**Avis de la Mission Régionale d'Autorité environnementale
de Nouvelle-Aquitaine sur le projet de centrale photovoltaïque au sol
au lieu-dit « Les Petits Roussils »
à Vouneuil-sous-Biard (86)**

n°MRAe 2023APNA81

dossier P-2023-14030

Localisation du projet : Commune de Vouneuil-sous-Biard (86)
Maître(s) d'ouvrage(s) : Société EOLISE
Avis émis à la demande de l'Autorité décisionnaire : Préfet de la Vienne
En date du : 6 avril 2023
Dans le cadre des procédures d'autorisation : Permis de construire
l'agence régionale de santé et le préfet de département au titre de ses attributions dans le domaine de l'environnement ayant été consultés.

Figure n° 4 – Présentation du projet et de ses aménagements – (source étude d'impact page 64).

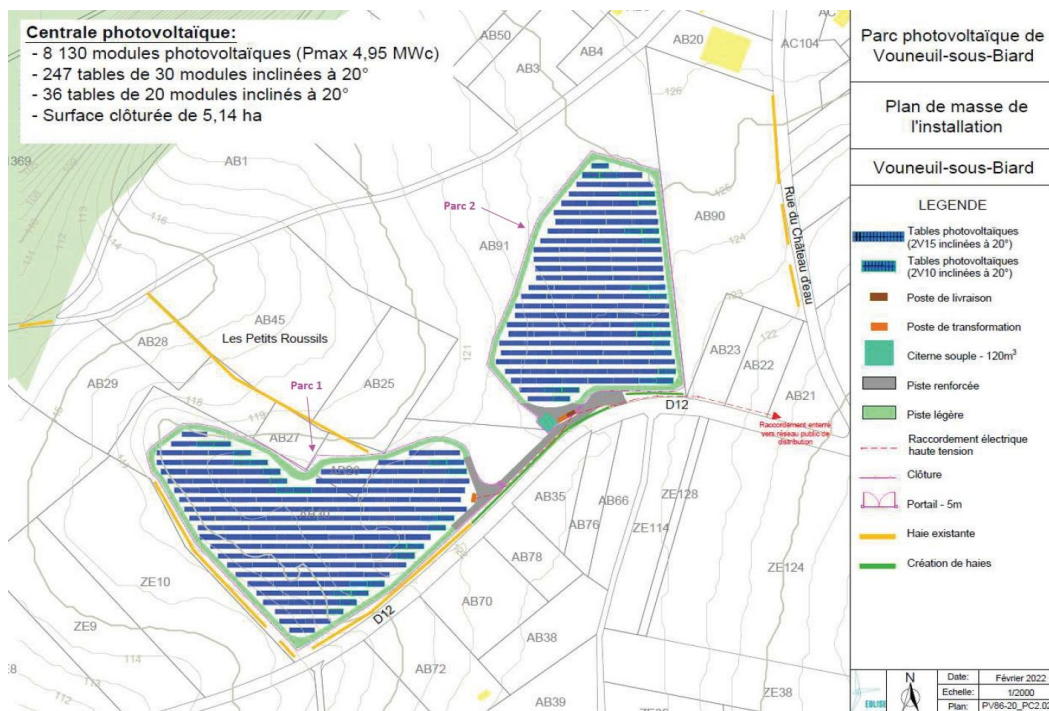
- une piste de circulation renforcée empierrée de 5 m de large, d'une superficie de 1 813 m², desservant les deux îlots depuis l'accès existant au site sur la RD 12, et équipée d'aires de retournement ; une plateforme de chantier ou « base-vie » et un espace de stockage du matériel et des déchets de chantier, dont les superficies et emplacements sur le site ne sont pas précisés.

La MRAe souligne que le raccordement du parc photovoltaïque au réseau public de transport d'électricité fait partie intégrante du dossier et qu'à ce titre, les impacts potentiels du tracé de raccordement et la démarche d'évitement/réduction l'accompagnant devraient également être présentés dans le dossier. **La MRAe recommande de préciser le dossier sur ce point.**
